Magistrát města Plzně Odbor nabývání majetku ①		Č. dop.
DOŠLO: 10 -01- 2018		Zprac. 1/19
Č.j.: 10983/18	Příloha:	Ukl. zn. 217.31 211

Věc: Vyjádření pro ohlášení

Název akce: Výstavba RD URBAN 92-17, pozemky p.č. 1884/45 a p.č. St. 971 v k.ú. Litice u Písně.

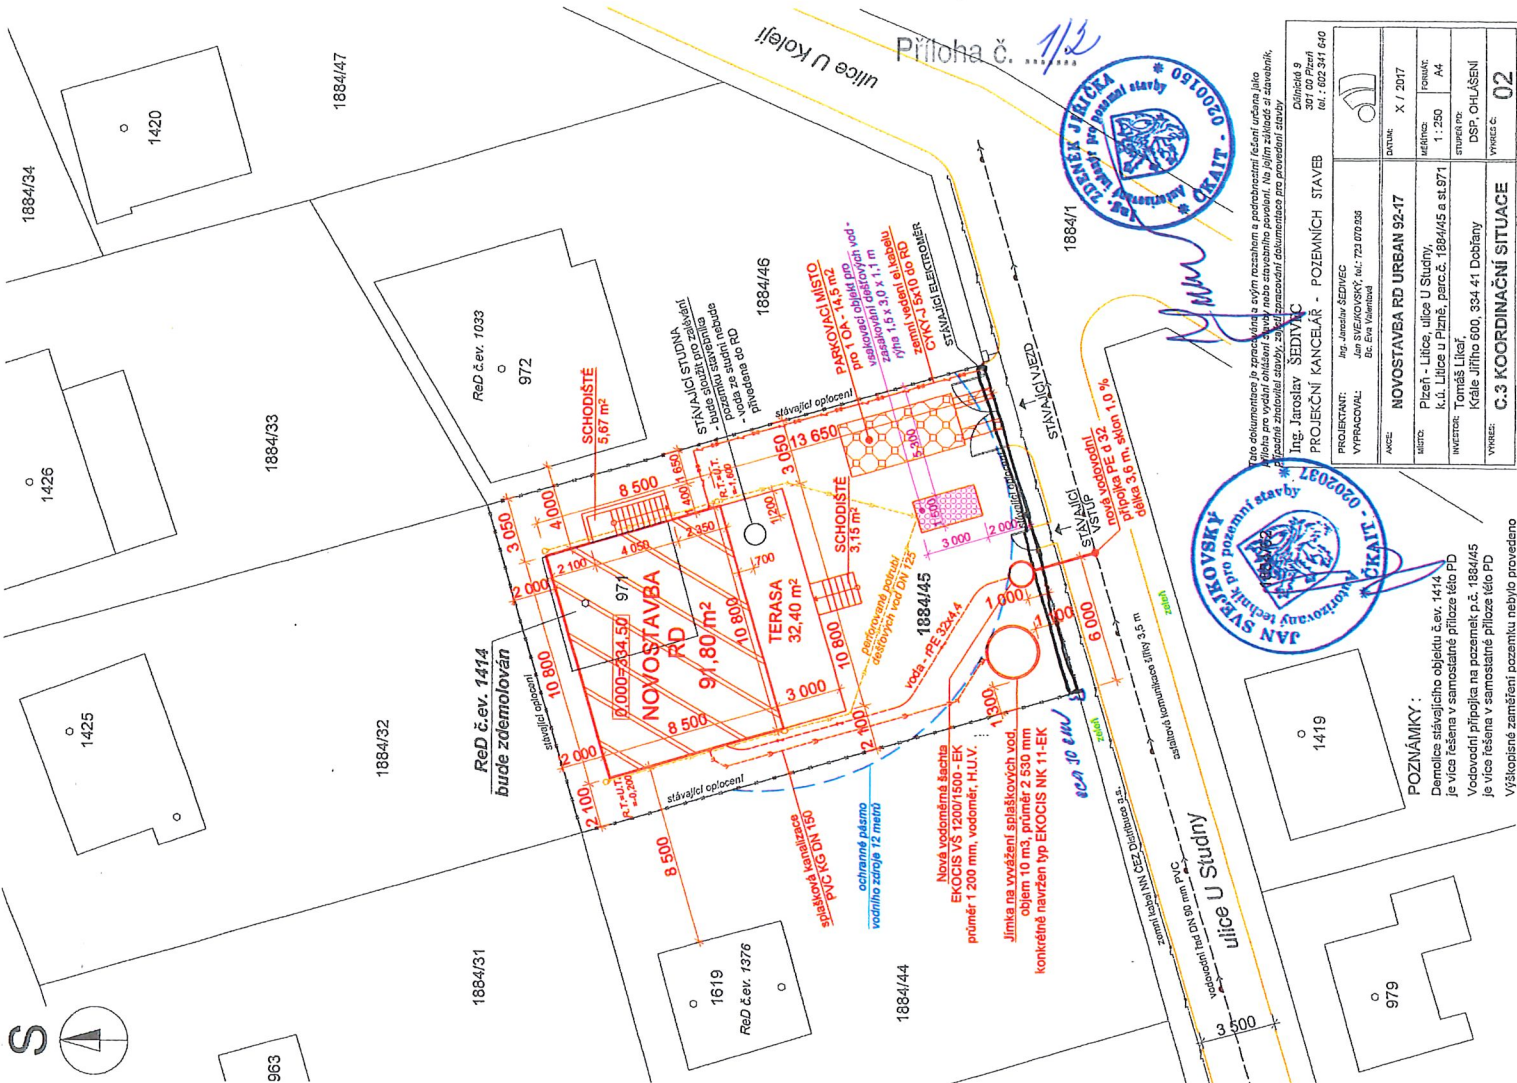
Neohlasujeme s realizací stavby dle předložené projektové dokumentace z následujícího důvodu:

- Stávající účelová komunikace ulice U Studny na pozemku p. č. 1884/1 k. ú. Litice u Písně nemá dostatečné parametry pro dopravní napojení ve smyslu „Zásad pro stanovení dostatečných parametrů komunikace pro připojení stavby rodinného domu“ schválených Usnesením č. 1103 RMP (dne 16. 10. 2014 (šířka uličního profilu musí být minimálně 6,0 m)).
